## 2 SYNTHÈSE DES OBSERVATIONS CLASSEES PAR THEMES

# PRESENTATION DES OBSERVATIONS

## 1 OBSERVATIONS RECUEILLIES EN COURS D'ENQUETE

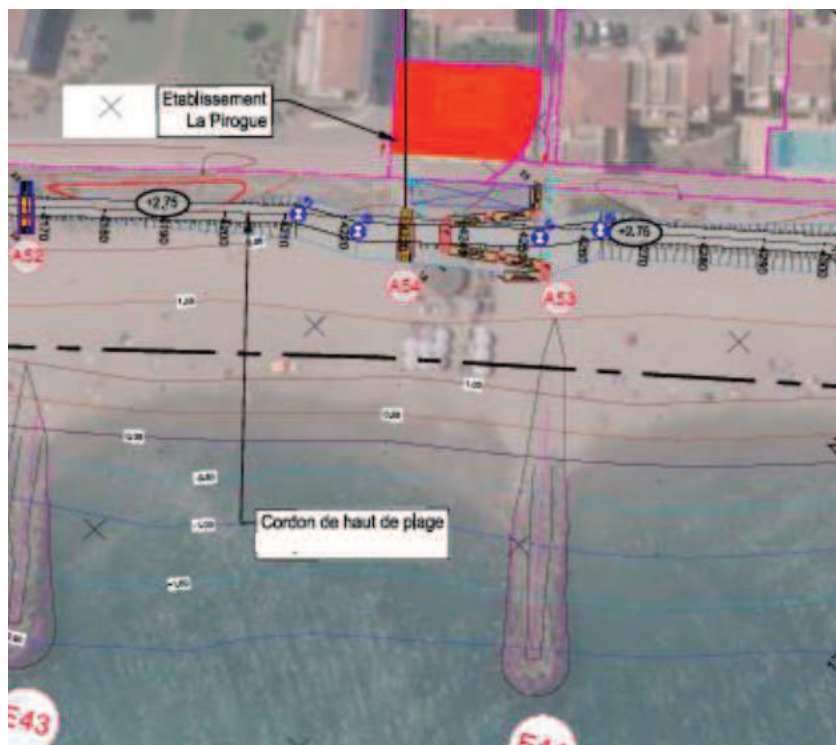
- **L1.44/** Les riverains constatent que **la répartition de ces passages est très inégale**. Sur des linéaires, ils constatent qu'entre un accès PMR et le suivant il y a 22 plages alors que sur d'autres linéaires, il n'y a qu'une plage. Une répartition plus logique serait à rechercher.

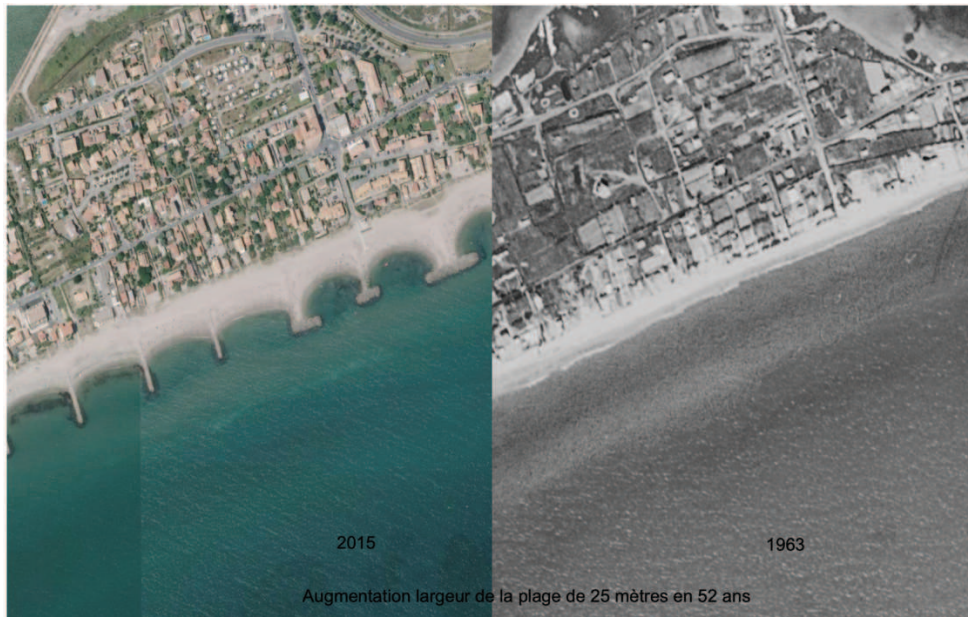
RD-14.3 = La modification du canal Rhône à Sète a conduit à la construction d'une digue et d'un port de pêche. La zone a été ensablée. Les épis ont dû être rallongés à plusieurs reprises. Une deuxième modification du canal Rhône à Sète a vu la réalisation d'un agrandissement conséquent de la première digue de protection du parcours des péniches. Depuis, le sable monte devant leur terrain.

RD-14.4 = la dune actuelle qui s'est constituée est plus haute que le cordon projeté. Elle a gagné plus de 2 mètres depuis les années 1970. Donc il ne voit pas d'utilité de construire un cordon dans cette zone.
